RESOLUCIÓN POLA QUE SE FORMULA O INFORME AMBIENTAL ESTRATÉXICO DO PLAN ESPECIAL DE PROTECCIÓN, ORDENACIÓN, INFRAESTRUTURAS E DOTACIÓNS DE VEIGUE, NO CONCELLO DE SADA

Promotor e órgano substantivo: Concello de Sada
Expediente: 2021AAE2589

Ámbito e principais afeccións ambientais

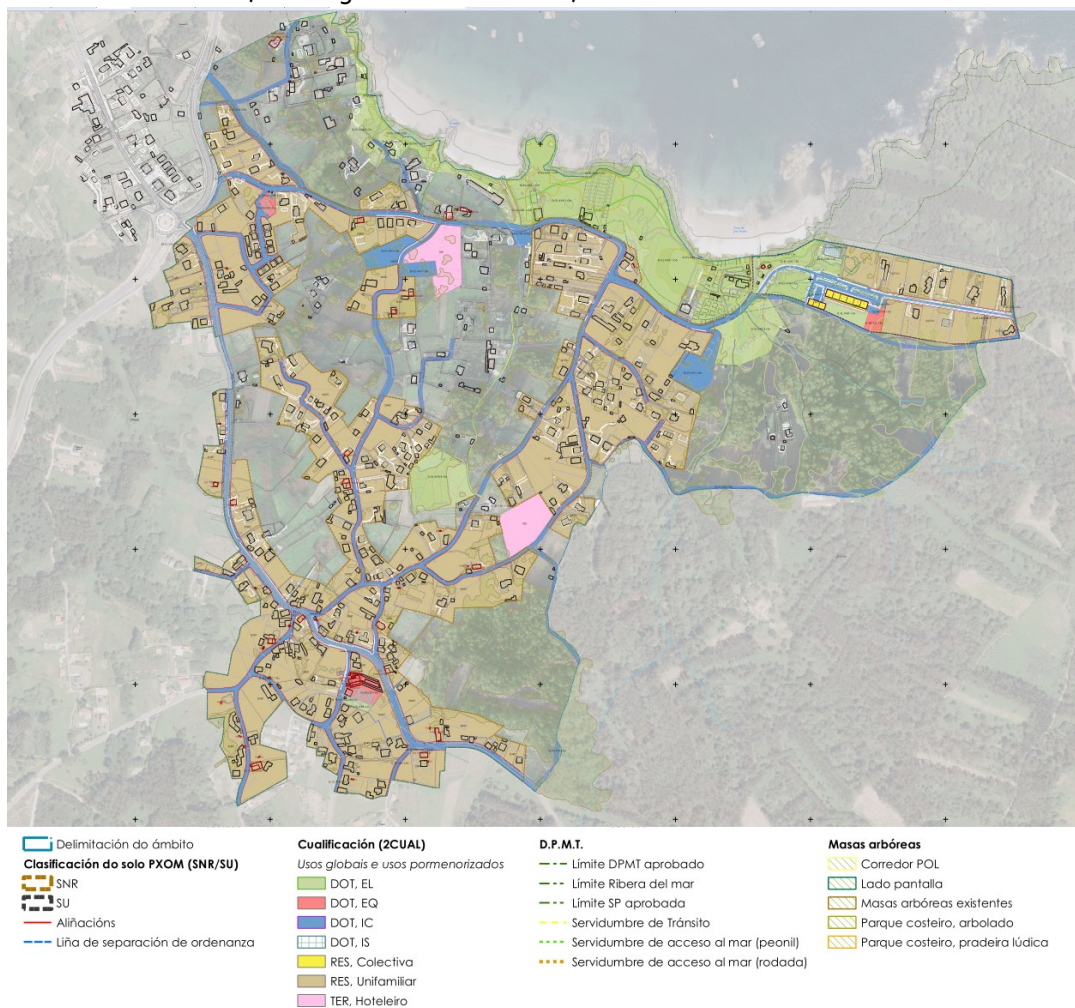
Valórase positivamente a xerarquización do viario e a previsión de novos accesos para aliviar a presión do tráfico estival na rede viaria dos núcleos rurais. Porén, cómpre advertir que semella ser excesiva a pendente lonxitudinal do novo viario proxectado polo bordo sur do ámbito SAU-3 mentres que o outro viario que se pretende urbanizar para darlle continuidade ata enlazar coa estrada AC-163 está fóra do ámbito do plan especial e o PXOM non contempla para el actuacións de mellora (na Estratexia de actuación); así, haberá que aclarar estas cuestións no plan especial para conseguir resolver de xeito efectivo parte dos problemas de accesibilidade e mobilidade na zona.

En xeral habilitar novos espazos para aparcamentos situados fóra da liña de costa para atender a demanda estimada de estacionamento supón unha mellora ambiental. Con todo, hai que indicar que un aparcadoiro (o SX-IC-AP-3-Ob) está afectado pola zona de fluxo preferente do rego de Soutilo, segundo a cartografía do estudo hidrolóxico (plano 6) anexo ao borrador; sen prexuízo do que ao respecto informe o organismo sectorial competente, lémbrese que os aparcamentos en superficie en solo rural non son un uso permitido en zona de fluxo preferente (artigo 9 bis do Regulamento do dominio público hidráulico). Indicar tamén que no perímetro leste do aparcamento situado no límite do corredor ecolóxico do rego de San Pedro (código SX-IC-AP-2-Ob) identificáronse exemplares de arborado autóctono (castiñeiros) que sería aconsellable preservar.

- O aparcadoiro proxectado SX-IC-AP-3-Ob está afectado pola zona de fluxo preferente do rego de Soutilo, segundo a cartografía do estudo hidrolóxico anexo ao borrador. Sen prexuízo do que ao respecto informe o organismo sectorial competente, advírtese que os aparcamentos en superficie en solo rural non son un uso permitido en zona de fluxo preferente (artigo 9 bis do Regulamento do dominio público hidráulico), polo que de confirmarse que este é o caso do aparcadoiro SX-IC-AP-3-Ob deberase buscar un emprazamento alternativo.

- Nos aparcadoiros previstos deberanse utilizar materiais e tratamentos adecuados para favorecer a súa integración ambiental e paisaxística (art. 90 do POL). Así mesmo, no aparcadoiro SX-IC-AP-2-Ob conservarase na medida do posible a vexetación autóctona existente e evitarase toda afección ao corredor ecolóxico adxacente.
